Processo: Nº 8012301020

Objeto: Projeto de Legalização e reforma, com acréscimo de área.

Uso: Misto, não habitacional, destinado as atividades de Comércio Varejista e Serviço Educacional

Localização: Rua Dom Bosco, nº 1308, bairro da Boa Vista.

Figura 2: Mapa das zonas e setores onde se localiza o empreendimento

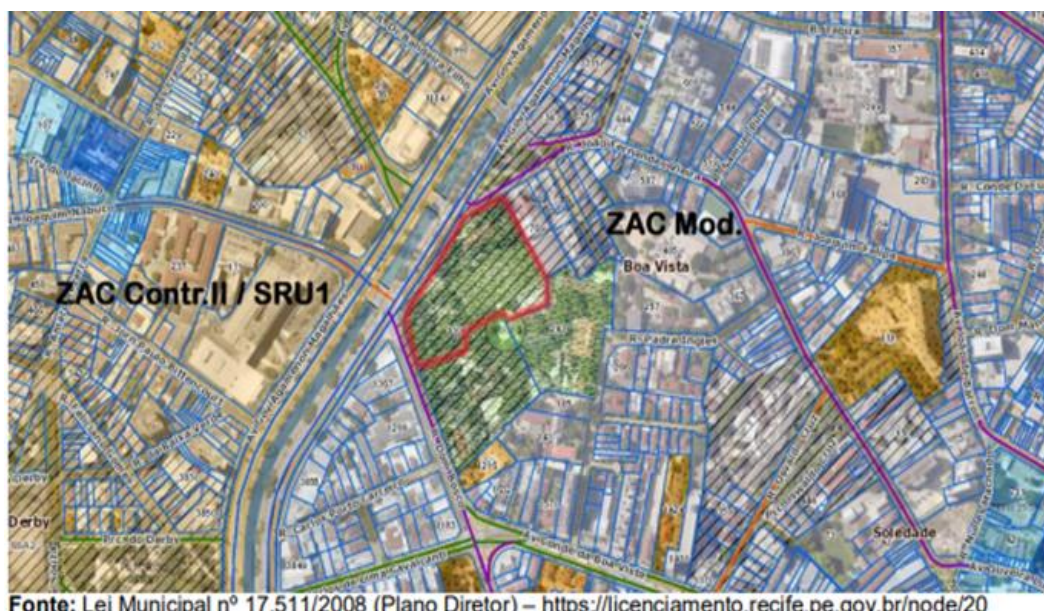
O imóvel também está situado no Setor de Sustentabilidade Ambiental 2 (SSA2), devendo atender aos dispositivos de compensação ambiental constantes na Lei nº 18.111/2015. Diante disto, os parâmetros urbanísticos aplicáveis ao empreendimento estão resumidos no quadro abaixo:

Figura 6: Esquema da localização do empreendimento em relação aos principais eixos viários

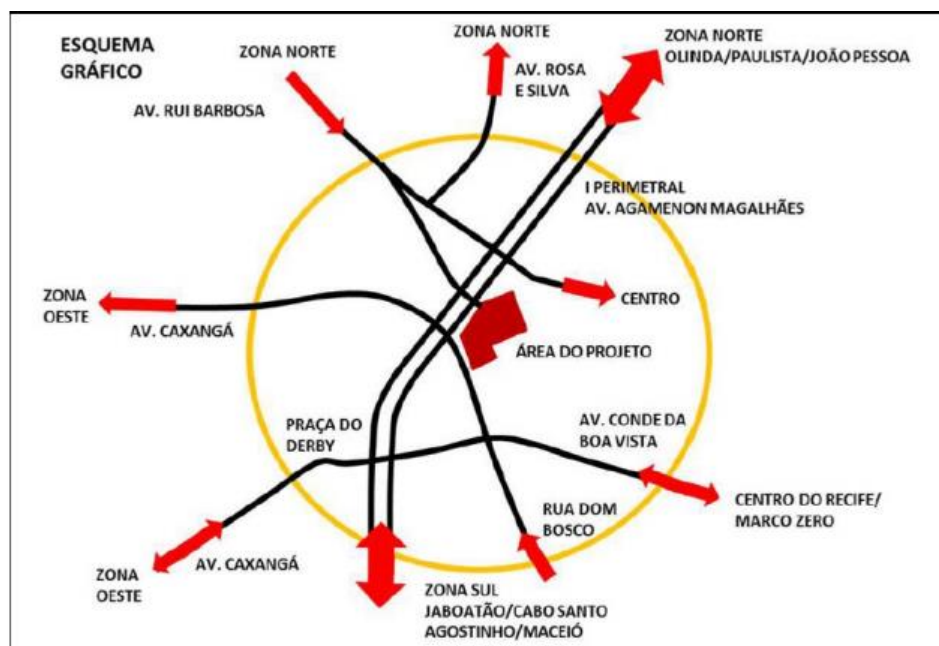
Os pedestres poderão acessar o empreendimento por pontos distintos da Av. Gov. Agamenon Magalhães e Rua João Fernandes Vieira. Já os acessos de veículos ao edifício garagem, estes se farão apenas pela Rua João Fernandes Vieira, como mostra a **Figura 7**.
